女川原子力発電所2号炉 中央制御室について (審査会合コメント回答)

平成31年3月26日
東北電力株式会社

1. 審査会合での指摘事項(一覧) (1/1)

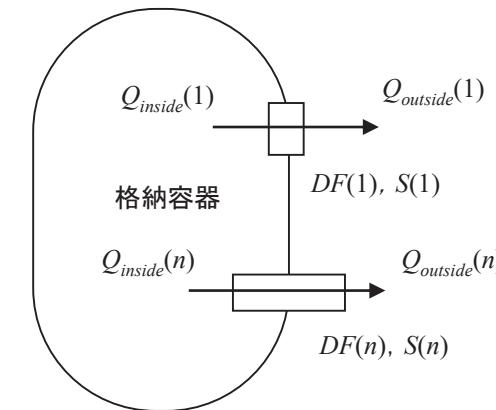
- ・原子炉格納容器貫通部全体におけるDF(捕集係数)について、流量配分を考慮した評価結果を提示すること。
(原子炉格納容器全体DFについては等価漏えい面積で案分した評価を示していたが、流量配分を考慮した評価を提示するよう指摘されたもの。)

- 原子炉格納容器貫通部全体におけるDFは、等価漏えい面積で案分して算出すると約170であったが、これは貫通部における漏えいの流量を考慮していない。
- 原子炉格納容器貫通部全体におけるDFを計算するに当たって、等価面積に応じて重み付けし流量配分を考慮したうえで評価を実施した。評価にあたって考慮したDF計算モデルを図2-1に示す。
- 貫通部nの前後に差圧 Δp [Pa]があるとき、貫通部nを通過する気体の流量は次式で表すことができる。

- 各々の貫通孔における漏えい量が等価漏えい面積に比例すると仮定した場合の原子炉格納容器全体のDFは①式で表される。

図4-1 陽圧化マスクのイメージ(興研株式会社HPより抜粋)

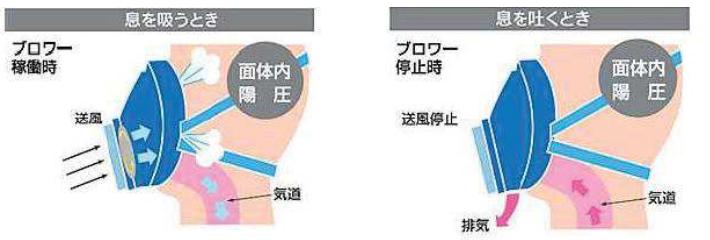
・発電所におけるマスクの漏えい測定の漏れ率を用いても被ばく評価条件の防護係数を満足することを整理して説明すること。

電動ファン付き全面マスクは、電動ファンを内蔵しており、着用者の呼吸を常に監視しながらフィルタを通した十分な量の空気を面体に供給することで、面体内を常に陽圧に保つことができ(図4-1)、漏れ率は0.01%未満※3、フィルタの透過率※4は0.058%以下となっている。

この結果、電動ファン付き全面マスクによる防護係数は1470となり、被ばく評価条件の防護係数1000を満足することを確認した。
